Oggetto: **Alcune osservazioni relative alla procedura di VAS - VINCA della Variante n.12 al PRGC "Accesso Nord: mobilità sistemica e turistica" per il progetto "Cabinovia metropolitana Trieste - Porto Vecchio - Carso".**

Alcune osservazioni relative alla procedura di VAS - VINCA della Variante n.12 al PRGC “Accesso Nord: mobilità sistematica e turistica” per il progetto “Cabinovia metropolitana Trieste - Porto Vecchio - Carso”.

Stazione di Opicina della cabinovia - Variante12: GR Studio Geologico - estratto GG Carta Geomorfologica,
con ubicazione del tracciato e della stazione (e di alcune cavità carsiche note)

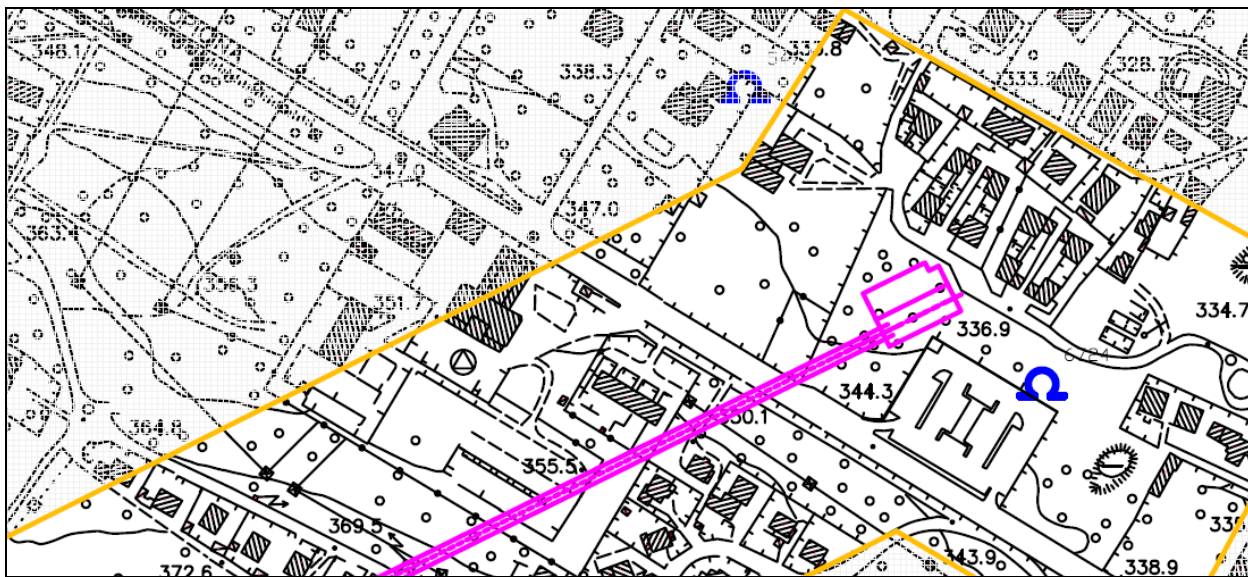
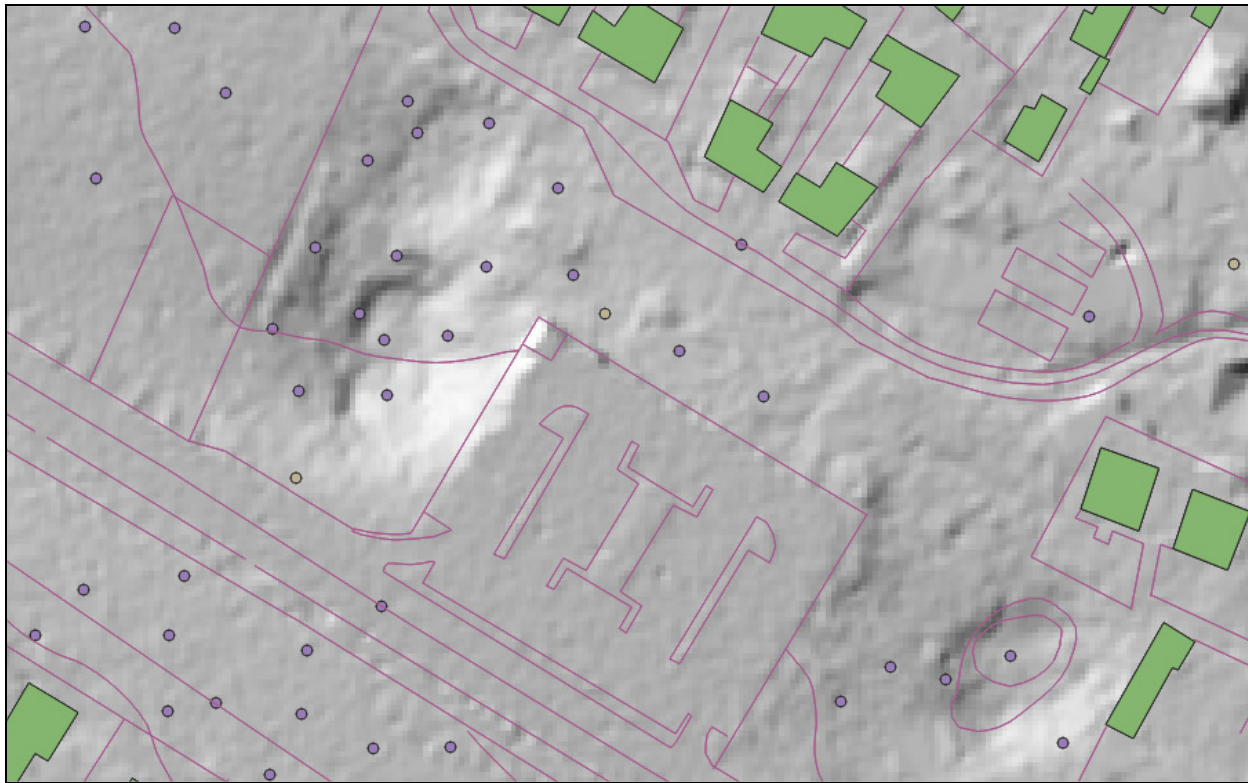
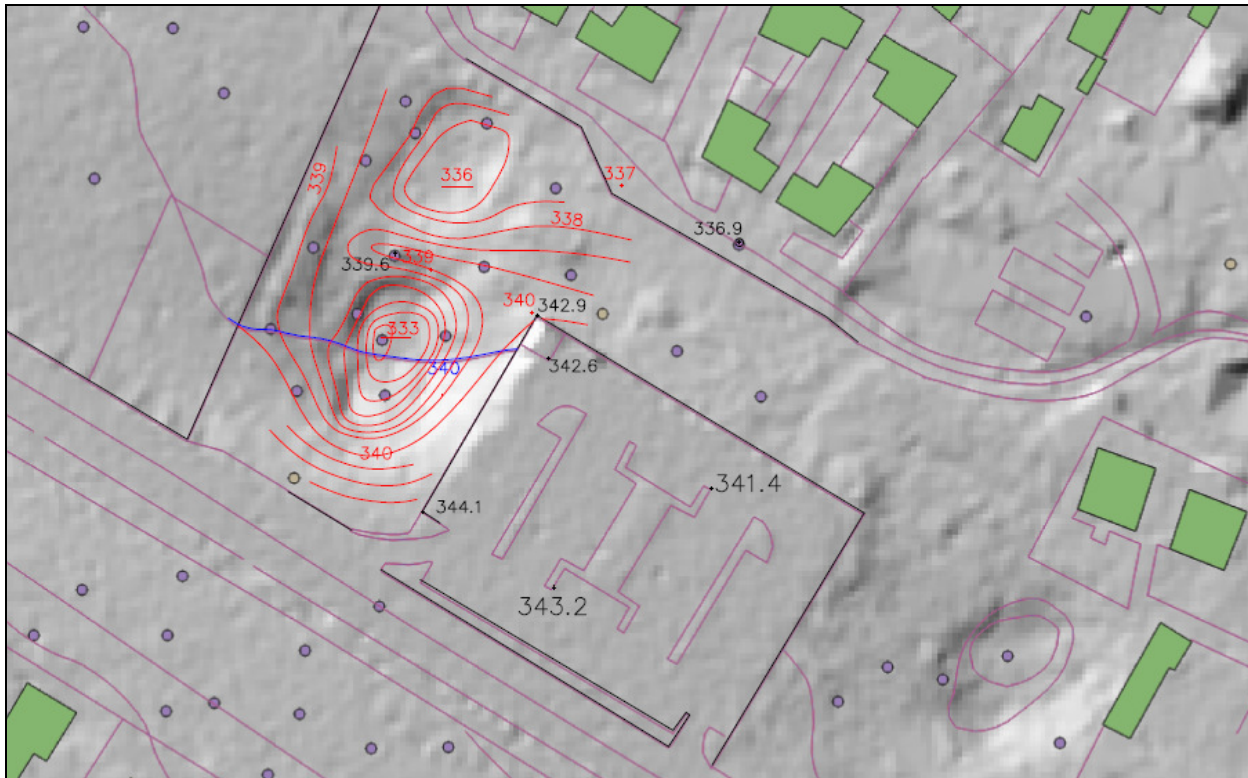
Ci si domanda quindi come possa intendersi la scelta progettuale di collocare una **stazione della cabinovia di Opicina**, da realizzarsi nei pressi del quadrivio di Opicina in un terreno a fianco del parcheggio attuale, occupato da una **nota dolina carsica**, dove è anche prevedibile la presenza di possibili cavità. Si può solo supporre che i progettisti non abbiano effettuato alcun sopralluogo ma si siano limitati a consultare la CTR Carta Tecnica Regionale che erroneamente da anni riporta qui un'area sub-pianeggiante. Allego pertanto di seguito un dettaglio dell'area interessata, dove è evidente la dolina, di diametro sui 50m, per parte della quale andrebbe tra l'altro verificata una **eventuale classificazione ZG1 con implicazioni di inedificabilità**. Confido che la soluzione non venga individuata semplicemen-

te nello stralciare dalle Norme questo divieto, consentendo magari modifiche e distruzioni degli elementi più significativi del paesaggio carsico.
